## 伊方原子力発電所環境安全管理委員会原子力安全専門部会 委員コメント一覧

# 前回ご質問事項への補足説明

# 愛媛県原子力安全専門部会 コメント回答

アスペリティ内の不均質が  
地震動評価に及ぼす影響について

図1 格納容器内の冠水状態

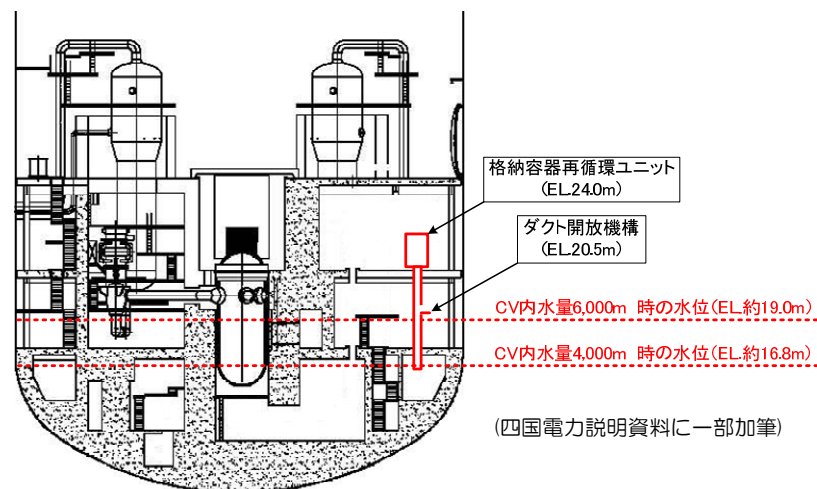
7-69	⑳の図ですが、圧力容器、原子炉容器の下部をきちんと冷却するために必要な水量はどのくらいか。	<p>炉心の著しい損傷が発生した場合は、原子炉格納容器下部の溶融炉心を冠水・冷却し、原子炉格納容器雰囲気が過熱状態となることを防止するとともに溶融炉心・コンクリート相互作用(MCCI)による格納容器の破損を防止するため、格納容器スプレイにより原子炉下部キャビティに注水する手順となっています。また、格納容器内の圧力及び温度並びに放射性物質の濃度を低下させる観点からも、同様に格納容器スプレイを行うこととしています。この際、格納容器内の重要機器及び重要計器を水没させないように注水量の制限を設けており、約4,000m<sup>3</sup>に達した場合には格納容器スプレイを停止させ、格納容器再循環ユニットによる格納容器自然対流冷却のみの冷却とするとしています。</p> <p>原子炉圧力容器内に残存する溶融炉心の冷却については、約4,000m<sup>3</sup>まで格納容器内に注水しても原子炉格納容器内の過熱状態が解消されない場合、炉心部に残存する溶融炉心を冷却する必要があると判断し、格納容器再循環ユニットによる格納容器内自然対流冷却の成立性に影響しない限り格納容器内へ注水を行う(※)ことで、炉心発熱有効長の中心高さまで冠水させることができることを確認しています。</p> <p>なお、仮に、炉心部に溶融炉心が残存する状況を想定しても、溶融炉心の量が多ければ、自身の崩壊熱により下部プレナムに落下するため、残存する溶融炉心はわずかであると考えられます(別紙1図1参照)。</p> <p>(※)4,000m<sup>3</sup>の注水でも格納容器内の冷却が維持されない場合、格納容器再循環ユニットによる自然対流冷却に影響しない注水量である約6,000m<sup>3</sup>まで更なる注水を実施。</p>	H27 7/22	奈良 林
7-70	格納容器の中に放射性物質がでてきても、CVスプレイまたは代替CVスプレイにより、それをたたきおとす能力があることは非常に重要なので示して欲しい。	7月22日の資料1-1の修正版を提示する(「閉じ込める」対策において代替CVスプレイであることが分かるように修正追記)	H27 7/22	奈良 林

1. 代替格納容器スプレイでの注水による炉内に残存する溶融炉心の冷却性について(7-69関係)

炉心の著しい損傷が発生した場合は、原子炉格納容器下部の溶融炉心を冠水・冷却し、原子炉格納容器雰囲気が過熱状態となることを防止するとともに溶融炉心・コンクリート相互作用(MCCI)による格納容器の破損を防止するため、格納容器スプレイにより原子炉下部キャビティに注水する手順となっています。また、格納容器内の圧力及び温度並びに放射性物質の濃度を低下させる観点からも、同様に格納容器スプレイを行うこととしています。この際、格納容器内の重要機器及び重要計器を水没させないよう注水量の制限を設けており、約4,000m<sup>3</sup>に達した場合には格納容器スプレイを停止させ、格納容器再循環ユニットによる格納容器自然対流冷却のみの冷却とするとしています。

原子炉圧力容器内に残存する溶融炉心の冷却については、約4,000m<sup>3</sup>まで格納容器内に注水しても原子炉格納容器内の過熱状態が解消されない場合、炉心部に残存する溶融炉心を冷却する必要があると判断し、格納容器再循環ユニットによる格納容器内自然対流冷却の成立性に影響しない限り格納容器内へ注水を行う<sup>(※)</sup>ことで、炉心発熱有効長の中心高さまで冠水させることができることを確認しています。

なお、仮に、炉心部に溶融炉心が残存する状況を想定しても、溶融炉心の量が多ければ、自身の崩壊熱により下部プレナムに落下するため、残存する溶融炉心はわずかであると考えられます。

(※)4,000m<sup>3</sup>の注水でも格納容器内の冷却が維持されない場合、格納容器再循環ユニットによる自然対流冷却に影響しない注水量である約6,000m<sup>3</sup>まで更なる注水を実施。

図 2 Cs-137 の格納容器からの大気放出過程 (事象発生後 7 日間)

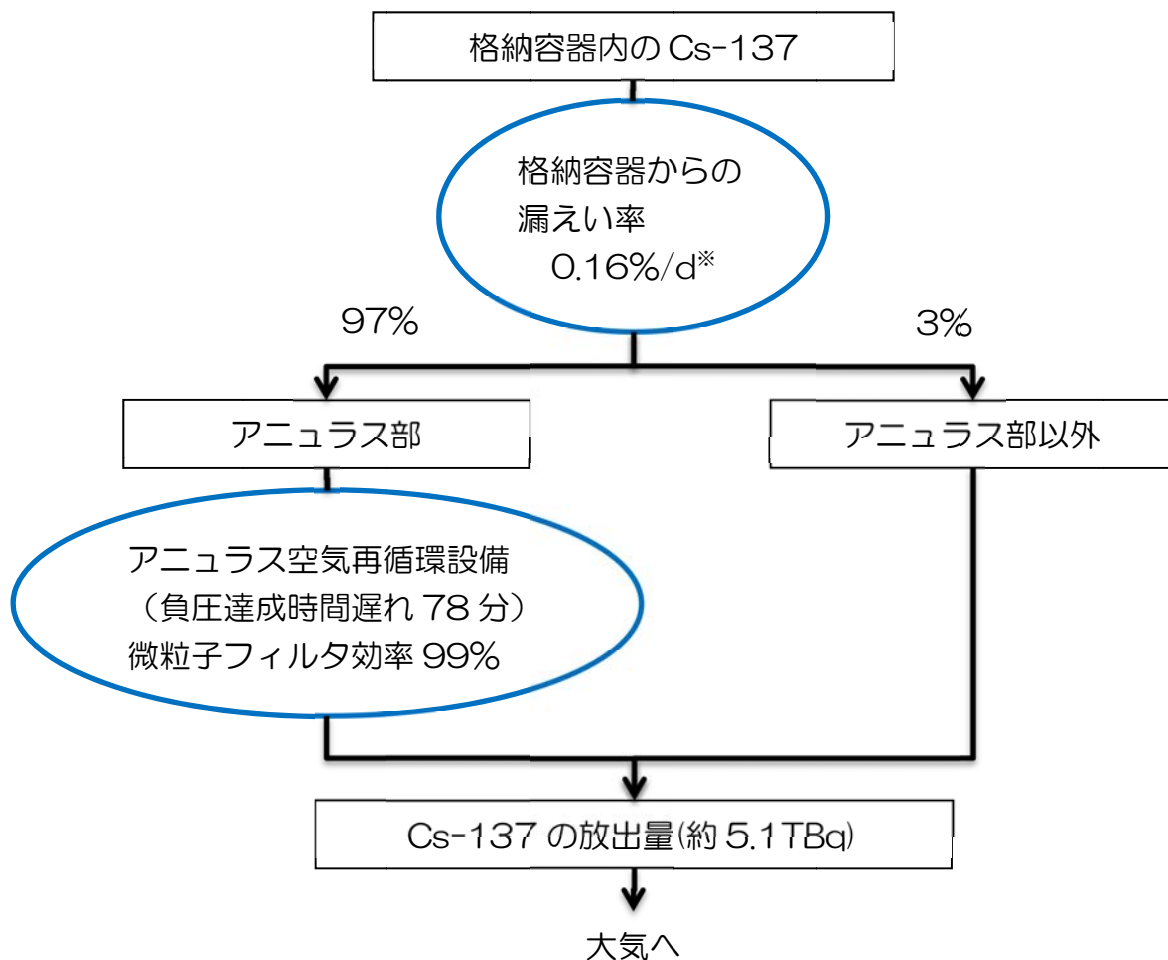
7-72	<p>⑭について、Cs-137 の約 5.1TBq の放出量は、格納容器のハッチやパッキンといったものからリークをしたということか。</p>	<p>国</p> <p>格納容器過圧破損モードでは「大破断LOCA時に低圧注水機能、高圧注水機能及び格納容器スプレイ注水機能が喪失する事故」を想定し、Cs-137 の環境への放出放射エネルギーを評価しています。</p> <p>本事故シーケンスの有効性評価の結果、格納容器圧力は最高使用圧力の2倍を超えることはなく、格納容器の破損は防止されることを確認しています。しかしながら、格納容器の圧力が高めに推移することから、格納容器貫通部等のリークパスから格納容器外へCs-137 が漏れ出すものとして環境中への放出量を評価しています。</p> <p>格納容器から環境へのCs-137 の放出推移は別紙1図2のとおりです。</p> <p>事象発生後78分でアニュラス空気再循環設備の粒子フィルタによる除去効果が期待できるようになるため、これ以降、Cs-137 の環境への放出量については大きく増加することはないことを確認しています。(別紙1図3参照)</p>	H27 7/22	奈良 林
------	--	---	-------------	---------

2. 格納容器過圧破損モードにおける Cs-137 の環境への放出ルートについて  
(7-72関係)

格納容器過圧破損モードでは「大破断 L O C A 時に低圧注水機能、高圧注水機能及び格納容器スプレイ注水機能が喪失する事故」を想定し、Cs-137 の環境への放出放射エネルギーを評価しています。

本事故シーケンスの有効性評価の結果、格納容器圧力は最高使用圧力の2倍を超えることはなく、格納容器の破損は防止されることを確認しています。しかしながら、格納容器の圧力が高めに推移することから、格納容器貫通部等のリークパスから格納容器外へ Cs-137 が漏れ出すものとして環境中への放出量を評価しています。

格納容器から環境への Cs-137 の放出推移は図2のとおりです。

## ■伊方発電所 地震動評価モデル (⑥敷地前面海域の断層群)

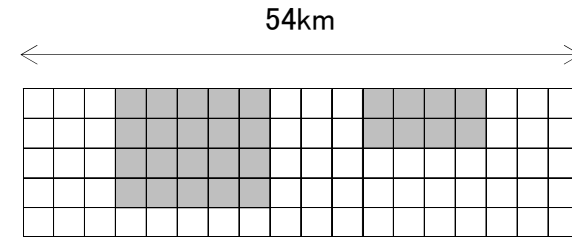
8-123	他の原子力発電所では、アスペリティ内のばらつきについても検討しているのか。伊方発電所では必要ないのか。	国	他のサイト、もう少し震源断層とサイトに近いサイトについては、近傍に立地しているという点について、不確かさを組み合わせるなどにより議論をしている。特段アスペリティの不均質を取り入れて審査を行っているものではない。	H27 7/22	森
8-124	断層モデルのアスペリティ内にばらつきを考慮した場合、地震動評価がどの程度ばらつくのかについて検討すること。	四電	断層モデル（敷地前面海域の断層群）の第一アスペリティ内での応力降下量の不均質を設定したケースでの地震動評価を実施した結果、アスペリティ内に不均質（応力降下量25MPa）を設定したケースについては、全メッシュに一律に12.2MPaを設定したケースの応答スペクトルと同程度か一部の周期帯でやや大きい程度であり、いずれのケースも全メッシュに一律に20.0MPaを設定したケースに包絡されていることから、伊方発電所の地震動評価においては、アスペリティ全体に対して応力降下量1.5倍の不確かさを考慮しており、アスペリティ内の不均質も包絡した安全側の評価になっていると考える。 （別紙2参照）	H27 7/22	森
8-125	掘削についても、逐次解析や施工するパラメータ、あるいは水の状態といった考えによっては、機会があれば整理して欲しい。	四電	逐次解析等については、実用化を目指した研究に電力大で積極的に取り組んでいるところであり、今後も最新の知見等を踏まえ、必要に応じ検討を行っていく。	H27 7/22	岸田
8-126	敷地内岩盤の性状で液状化は起きないとの説明だが、水と粒径との複合的な部分についてもチェックし、常に注意して行って欲しい。	四電	伊方発電所の埋立土は、「港湾の施設の技術上の基準・同解説(日本港湾協会)」に示されている液状化の可能性を規定している粒度分布から大きく外れており、液状化は生じないと判断されるが、今後も最新の知見等を踏まえ、必要に応じ検討を行っていく。	H27 7/22	岸田
8-127	地下排水トンネルは、維持管理が必要であることから、確認をしていてもらいたい。	四電	地下排水の維持管理は今後も適切に行っていく。	H27 7/22	岸田

コメント内容			頁
アスペリティ内の不均質が地震動評価に及ぼす影響について	H27 7/22	断層モデルのアスペリティ内にばらつきを考慮した場合、地震動評価がどの程度ばらつくのかについて検討すること	2

○Chi et al.(2001)によれば、すべり量が20mを超えるメッシュはごく一部であり、その面積比を伊方発電所における敷地前面海域の断層群(中央構造線断層帯)の地震動評価モデルと対比すると、メッシュの半分程度に相当する。

前面毎域の断層群は  
18 × 5メッシュでモデル化

1メッシュの面積比は、  
 $1/(18 \times 5) \approx 1.1\%$

台湾地震において20m以上すべった範囲[Chi et al.(2001)]は、  
伊方メッシュでは半メッシュに相当
